Provincia di Biella

Ambito Territoriale Minimo “BIELLA”

Procedura aperta per l'affidamento in concessione del servizio di distribuzione del gas naturale nell'Ambito Territoriale Mimino Biella CIG 9026175B3C.

Si dà riscontro ai seguenti chiarimenti aggiornati al 19/04/2022:

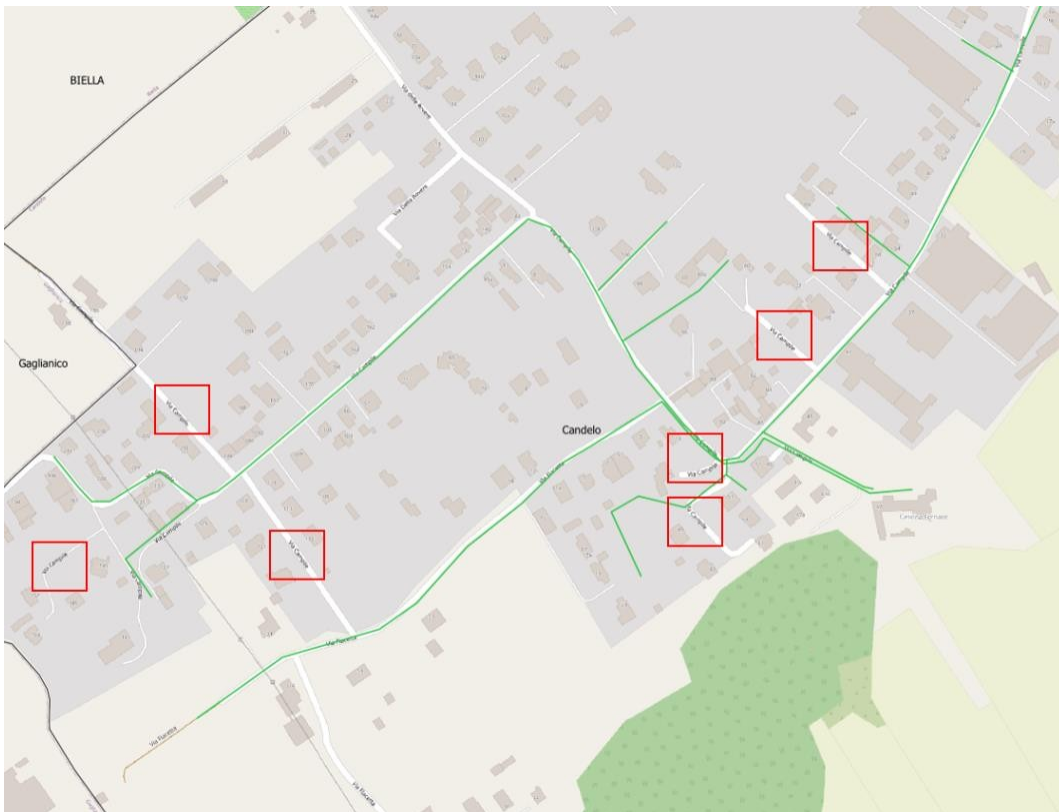
Considerando, inoltre, che detta analisi costi benefici non risulta necessaria per i Comuni di Quittengo, San Paolo Cervo e Piedicavallo (essendo comuni montani e rientranti nella zona climatica F), mentre, al contrario, è necessaria per i Comuni di Curino e Villanova Biellese (rientranti nella zona climatica E), si chiede di indicare quali metanizzazioni rientrano negli "*Interventi Minimi*".

Si chiede inoltre di:

- aggiornare l'elenco dei Comuni riportato nell'Allegato A tenendo conto che:
 - o I Comuni San Paolo Cervo e Quittengo si sono fusi dando origine al Comune Campiglia Cervo
 - o Selve Marcone è stato incorporato dal Comune di Pettinengo;
- confermare anche la richiesta di metanizzazione del Comune di Rosazza, non espressamente prevista nell'allegato E, ma presente nella planimetria di metanizzazione del Comune di Piedicavallo;
- rivedere quanto indicato nel documento guida per la metanizzazione di Piedicavallo in considerazione delle sovrapposizioni con la metanizzazione del Comune di Campiglia Cervo.

R: Per gli interventi minimi ammissibili a riconoscimento tariffario si rimanda al documento integrativo "Analisi Costi Benefici" allegato al Documento Guida di gara.

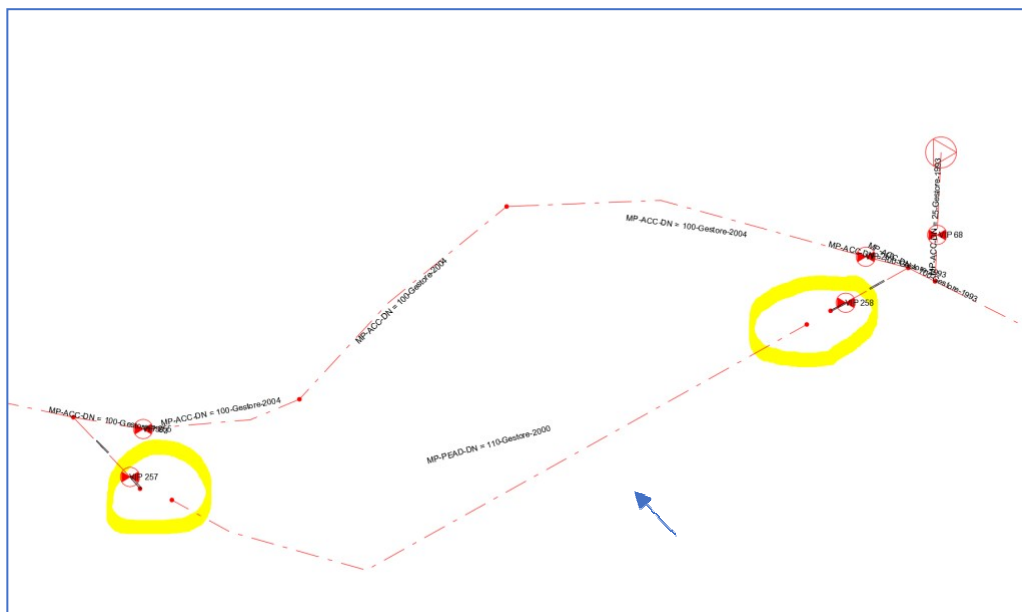
D: (Quesito 82) Con riferimento all'intervento di estensione rete incluso tra gli interventi minimi riportati nell'allegato E e da realizzarsi nel comune di Candelo (per la precisione in strada del Campile) si richiede di fornire precise indicazioni sul collocamento della nuova rete da posare per un totale di metri 21; in quanto dall'analisi della cartografia (di cui si riporta uno stralcio) non è univocamente rappresentata:

Come si evince dalla figura tutti i riquadri evidenziati in rosso riportano il medesimo indirizzo ovvero: via Campile.

R: Via Campile nel Comune di Candelo interessata dall'intervento di cui all'Allegato E del bando di gara è quella indicata nella cartografia di seguito riportata con un riquadro di colore blu.
